تفاوت شکل ظاهری و کد قطعه ی برد های جدید و قدیم 1400 دور

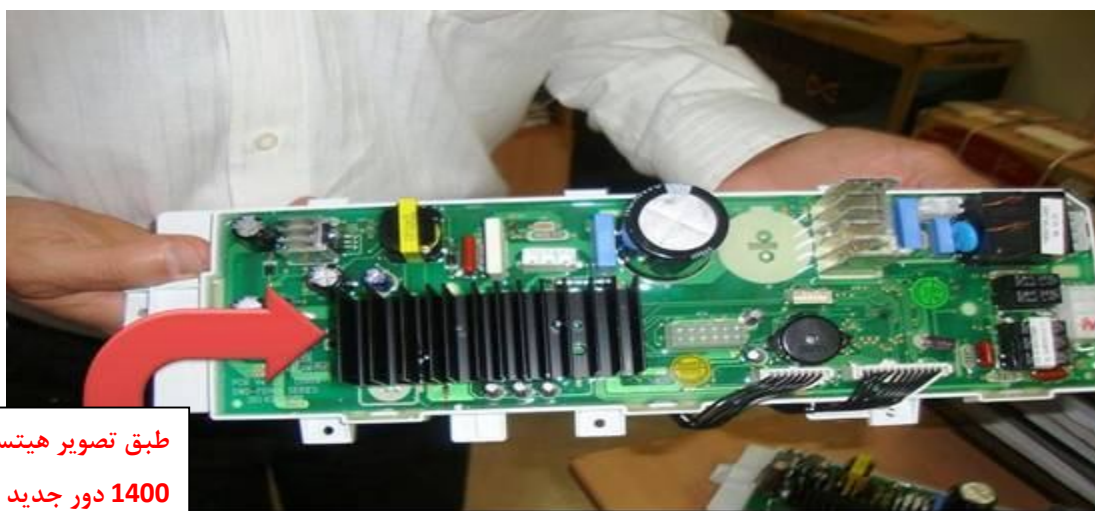
عکس و شماره امگا از برد جدید:

جهت سری 40: 1154111175

جهت سری 50: 1154111174

طبق تصویر هیتسینک برد
1400 دور جدید دارای 13 پره
میباشد.

عکس و شماره امگا از برد قدیم:

جهت سری 40: 1154111163

جهت سری 50: 1154111164

طبق تصویر هیتسینک برد
1400 دور قدیم دارای 19 پره
میباشد.
